COMANDO EN JEFE DE LAS FUERZAS ARMADAS DE LA NACION
UNIDAD OPERATIVA DE CONTRATACIONES N° 1
Jefatura
*****

ACLARATORIA 01:

Tengo el agrado de dirigirme a Usted, en referencia a las consultas realizadas por vuestra empresa, en el marco del Llamado de la **Contratación Directa N° 49/2016,** para el **"SERVICIO DE CABLEADOS DE RED INFORMATICO"** ID: **318806**, a fin de manifestarles que:

Plano de la DIMABEL en donde se implementara el cableado de red informático.

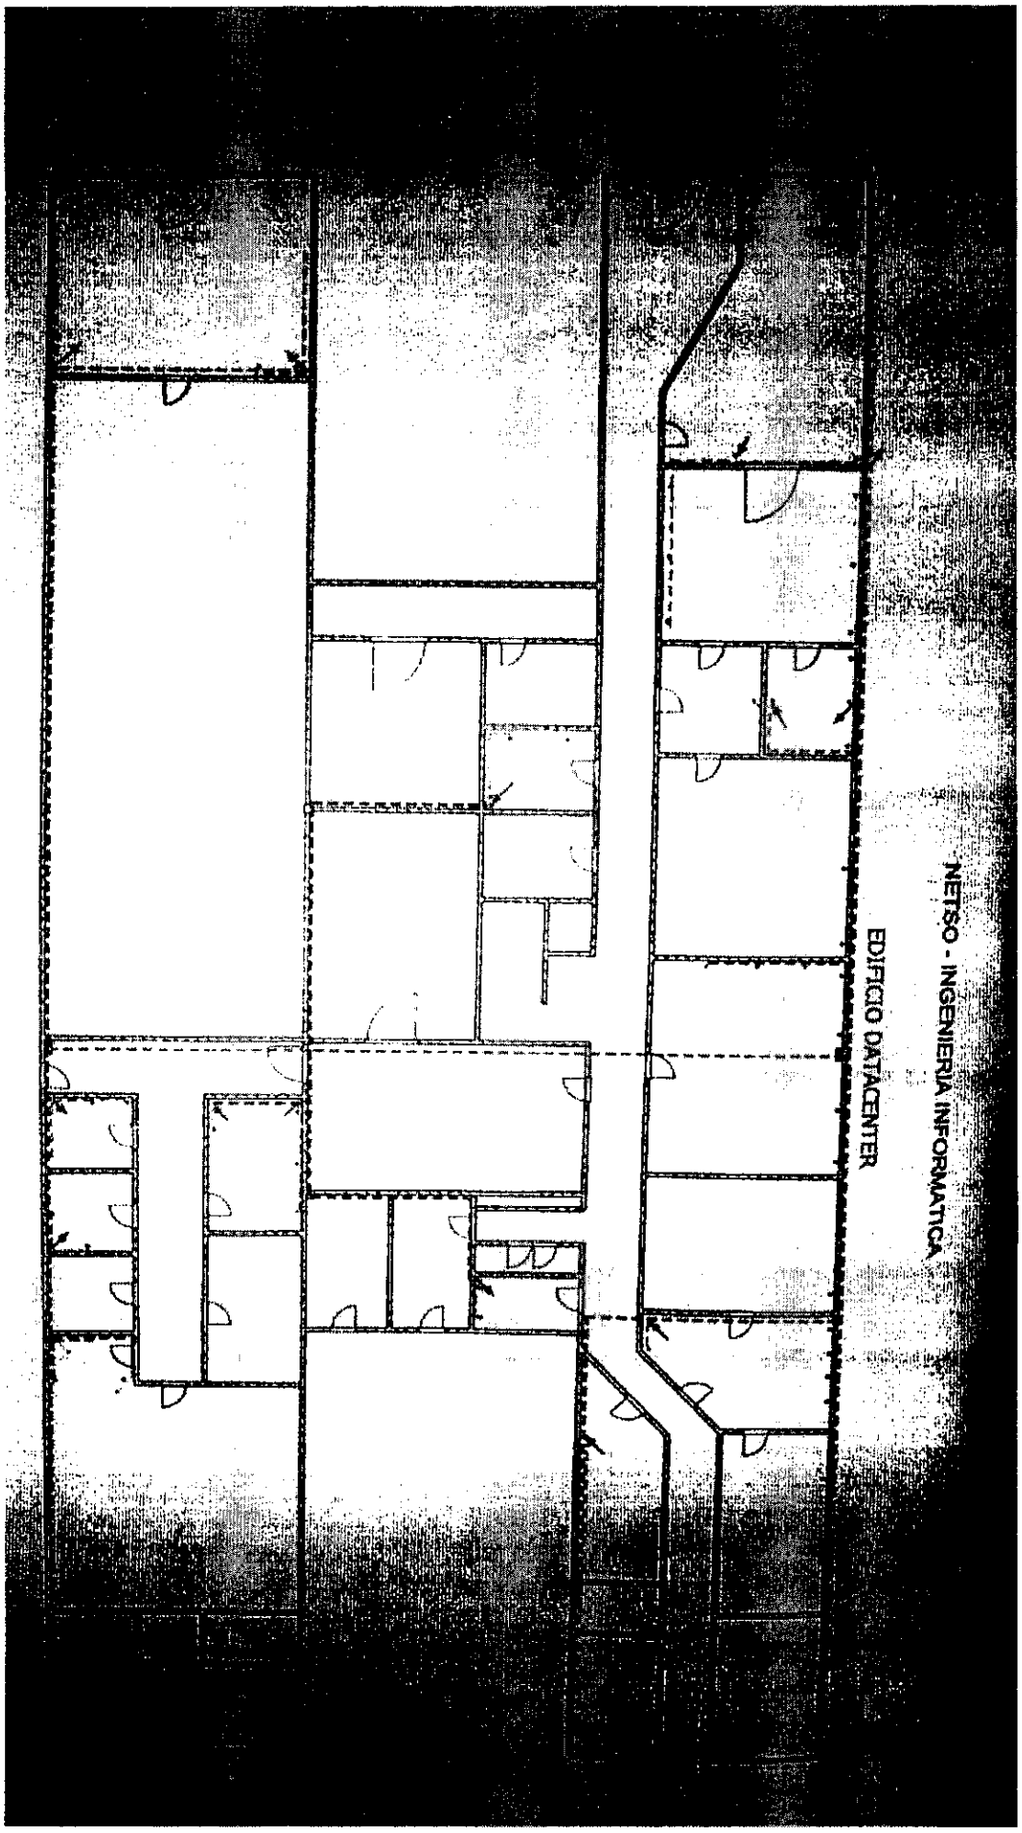
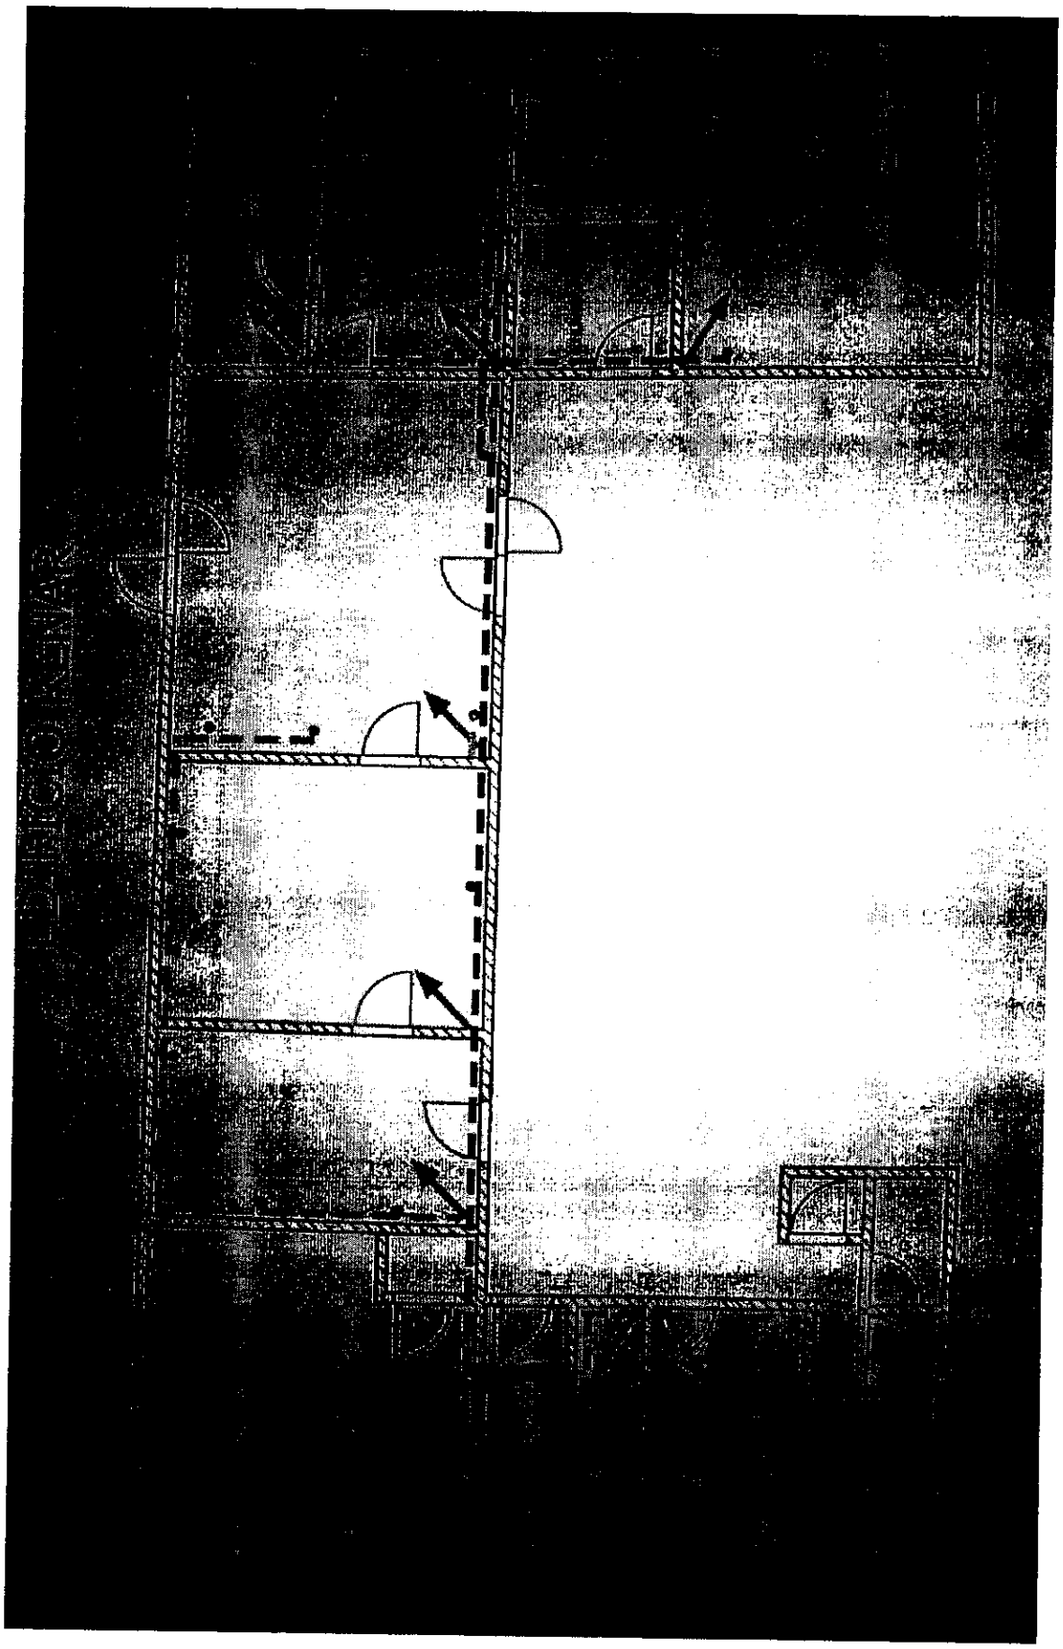
Solicitamos a la convocante fijar fecha para una visita técnica para los oferentes potenciales, con el fin de dimensionar el alcance de las instalaciones, equipos, cable de redes y componentes antiguos en las desinstalaciones mencionadas.

Respuesta: La adenda 01 menciona la fecha de consulta y visita técnica hasta el día 23/11/2016 10:15 hs. Anexamos planos del edificio de la Institución para el cableado de red informática.
